NOTA DE ESCLARECIMENTO Nº 2
PREGÃO ELETRÔNICO Nº PE20250144 – CAGECE
Registro de Preço para Aquisição de AQUISIÇÃO DE PORTA
PALLETS

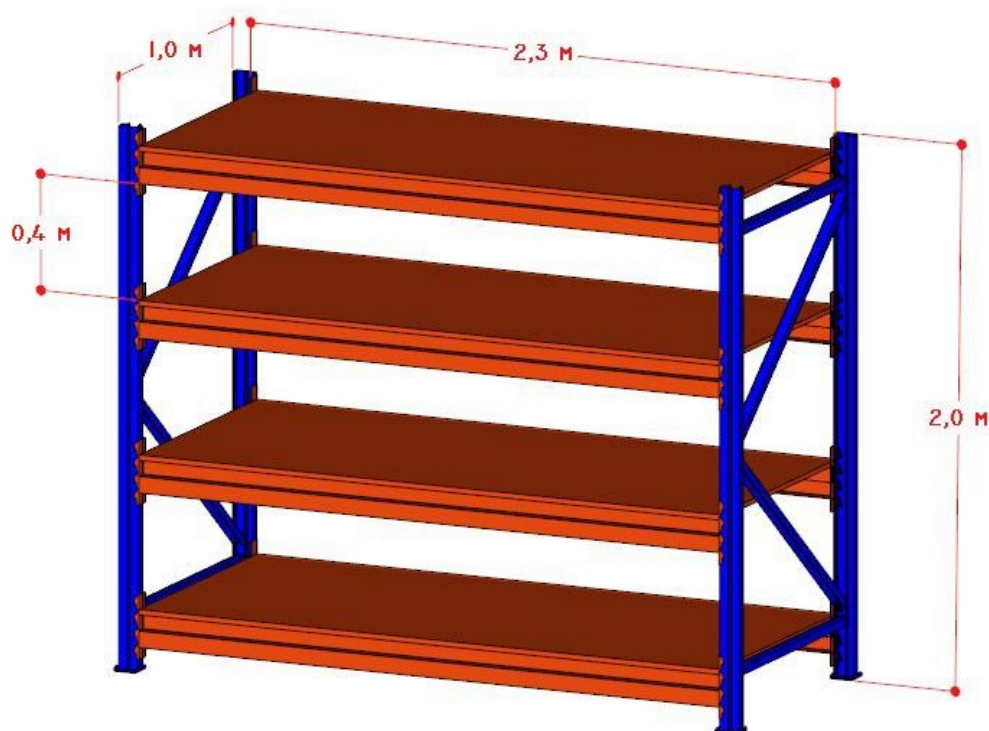
1. Croqui, Desenho Técnico ou Layout detalhado do galpão ou área onde os Porta Pallets serão instalados.

2. Informações específicas sobre a disposição e amarração estrutural entre os módulos (módulos iniciais e módulos contínuos/interligados), que visem garantir a estabilidade e prevenir riscos de tombamento, conforme previsto nas normas técnicas vigentes (ex: NBR 15524).

R.1 – Prezados, conforme layout do Porta Pallet abaixo, o mesmo é um conjunto de peças de fácil montagem, não havendo a necessidade do projeto, Croqui ou layout do galpão ou prédio onde o mesmo deverá ser montado. Pois o objeto desta licitação será para uso em todos os almoxarifados das unidades da Cagece, capital e interior. Segue lista de peças e layout do porta pallet.

1. Lateral de 2025 x 1000 mm na cor azul (02 und);
2. Par de Longarinas com encaixe medindo 2300 mm p/1000 kg por par c/ 01 aba (08 und.ou 04 pares);
3. Planos de Aço 2.300 mm x 1.000 mm p/ 1.000 KG NA COR LARANJA (05 und tamanho de 1.000 mm x 460 mm ou 08 und de 1.000 mm x 290 mm, para totalizar 2.300 mm);
4. Chumbadores/Parafusos conforme detalhe do projeto no Termo de Referência;

R.2 – Conforme informado na resposta 1, o porta pallet não terá uma amarração estrutural entre os módulos, ele é autoportante e não será atrelado a outro conjunto.
